改善箇所説明図

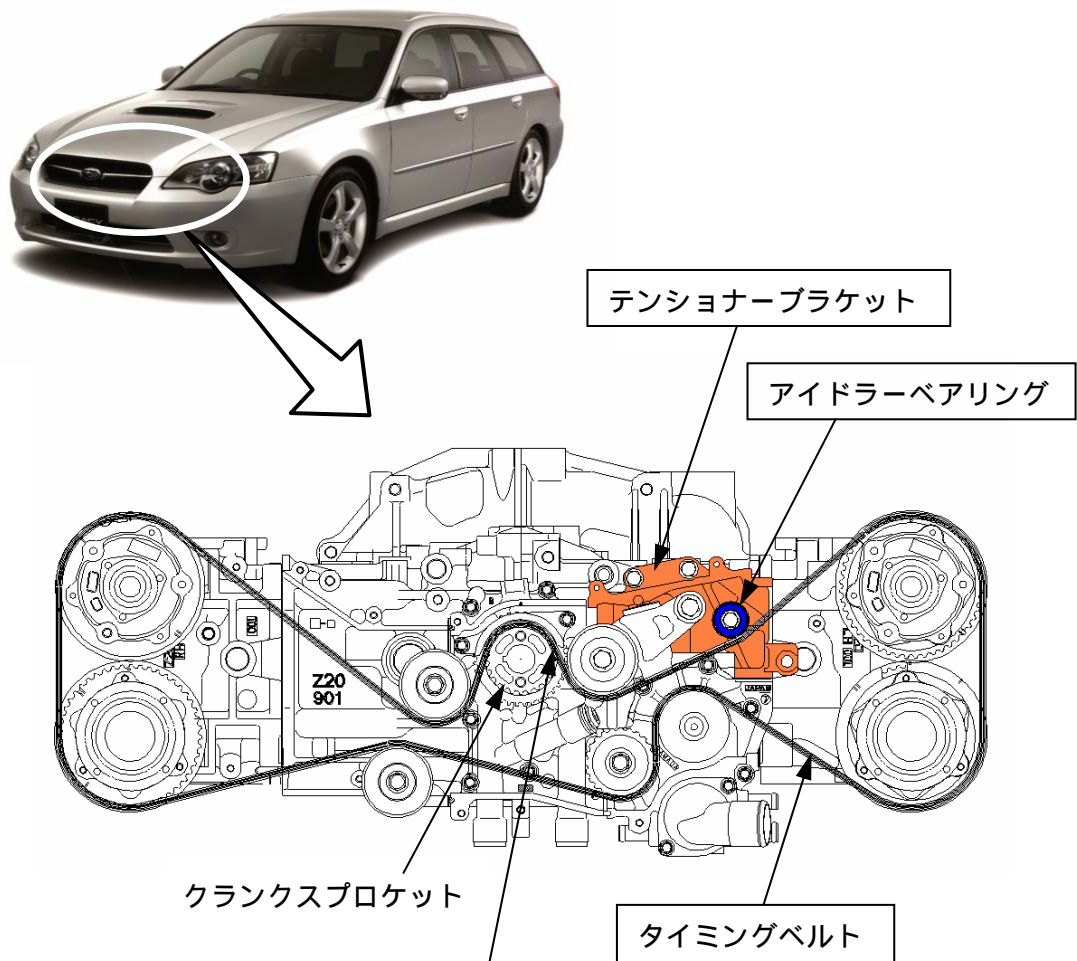
基準不適合発生箇所

ターボ付きの手動5速ミッション車において、エンジンのタイミングベルトの張力調整装置(テンショナー)の取付部の剛性が低いため、当該ベルトの振動が大きくなる場合がある。そのため、ベルトとクランクプロケットの噛み合いが不均一になり、ベルトが損傷し、そのまま使用を続けるとエンジンが停止して再始動できなくなるおそれがある。

全車両、タイミングベルトを新品に交換するとともに、テンショナーブラケットとアイドラーベアリングを対策品と交換する。

タイミングベルトカバー上部に白ペイントを塗布する。
